リコール情報 : ZRX1200 DAEG (2016年8月26日届出)

リコール届出番号	3884	リコール開始日	平成28年8月26日
不具合の部位(部品名)	原動機(冷却水配管)		
基準不適合状態にあると認める構造、装置又は性能の状況及びその原因	エンジンの組立工程において、シリンダと冷却水配管の接続部に使用しているゴム製のOリングの組み付けが不適切なため、Oリングが適切に組み付けられていないものがある。そのため、そのままの状態で使用を続けると、Oリングが損傷し冷却水配管接続部より冷却水が多量に流出し、最悪の場合、オーバーヒートするおそれがある。		
改善措置の内容	全車両、当該部位を点検し、Oリングが適切に組み付けられていないものは交換を行う。		
発見の動機	市場からの情報による。		
自動車使用者及び自動車分解整備事業者に周知させるための措置	<ul style="list-style-type: none"> ・ 使用者:ダイレクトメールで通知する。 ・ 自動車分解整備事業者:日整連発行の機関誌に掲載する。 ・ 改善実施済車には、ステアリングヘッドパイプの車台番号打刻位置付近に No.3884のステッカーを貼付する。

改善箇所説明図 ZRX1200 DAEG

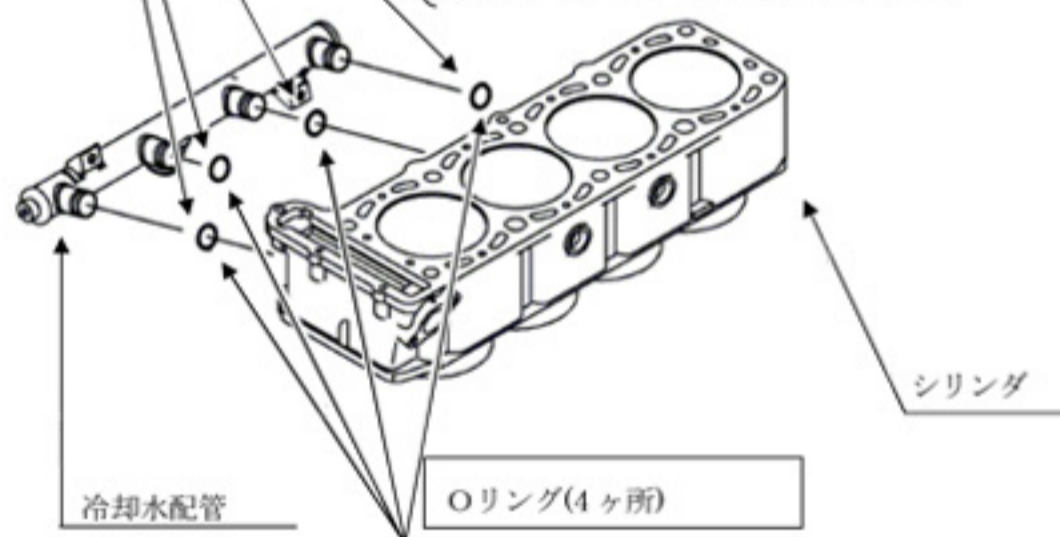
基準不適合発生箇所

エンジンの組立工程において、シリンダと冷却水配管の接続部に使用しているゴム製のOリングの組み付けが不適切なため、Oリングが適切に組み付けられていないものがある。そのため、そのままの状態で使用を続けると、Oリングが損傷し冷却水配管接続部より冷却水が多量に流出し、最悪の場合、オーバーヒートするおそれがある。

全車両、当該部位を点検し、Oリングが適切に組み付けられていないものは交換を行う。

識別：冷却水配管に識別ペイントを追加する。
